SUPERINTENDENCIA DE INDUSTRIA Y COMERCIO	
RAD: 13-124620- -5	FECHA: 2014-08-08 13:32:47
DEP: 2020 DIRECCION DE NUEVAS CREACIONES	EVE: 1 REGISTRO/DEPOSITO/CONCESION/DEPOSITO
TRA: 3 PATENTES DE MODELO DE UTILIDAD	FOLIOS: 8
ACT: 519 PRESENTACION

Como resultado del Examen de Fondo realizado, que se ampara con el Artículo 85, y en concordancia con el Artículo 45 de la Decisión 486 de la Comisión de la Comunidad Andina, se comunica:

Título de la solicitud: “Dispositivo registro, transporte y defensa”. (Rad. No 13-124620-00000-0000. Fl. 1).

Figura 1 de D2

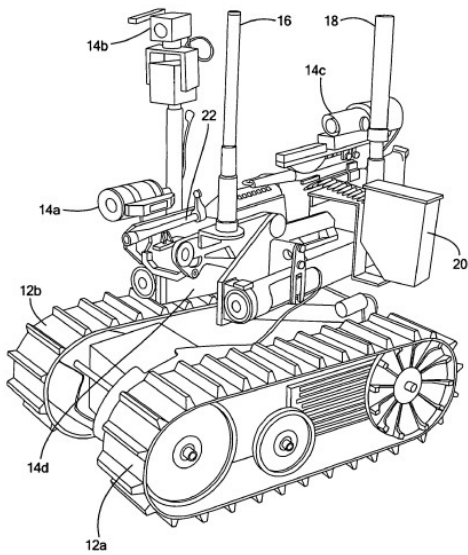
Reivindicación 5: el sistema de defensa es un cañón que comprende un cañón, un revestimiento metálico y un apuntador laser.- equivalentes técnicos – arma. (Fig. 1).

Reivindicación 8: un sistema lanzador de agua a presión, el chasis alberga un tanque contenedor de agua y una bomba para expulsar el agua con presión a través de una boquilla – es un equivalente técnico al cañón – arma –dispositivo de defensa. (Fig1).

Figuras 2 y 4 de D3

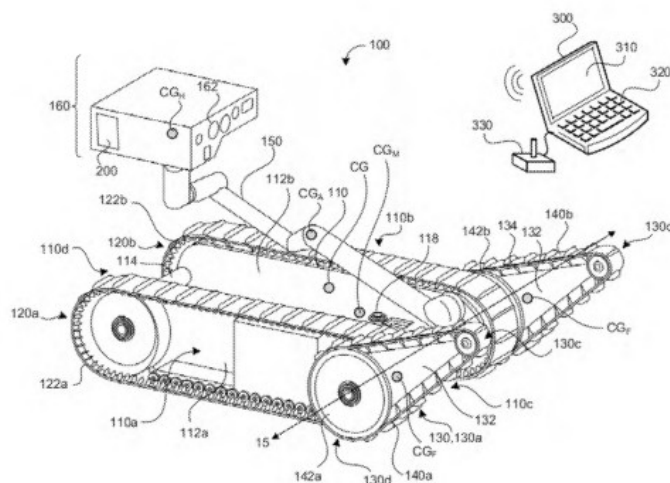
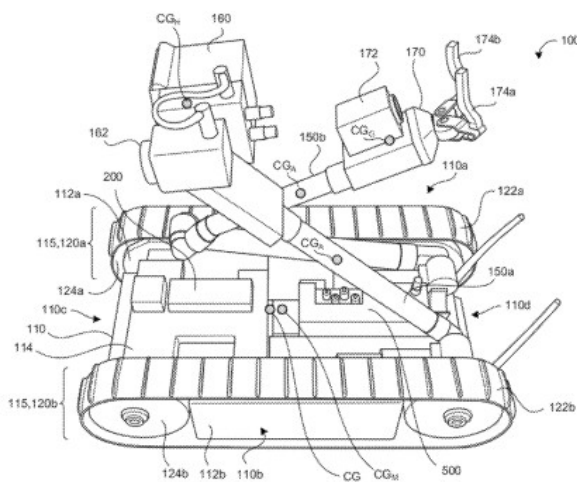
La reivindicación 1 no cumple el requisito de novedad (Art.16 D 486) de acuerdo a las observaciones anteriores.

Reivindicación 3: en la parte externa superior de la carcasa se alojan un sistema de control que comprende, dos antenas y un componente de interface gráfica de control y mando a distancia análogo. (Fig. 4).
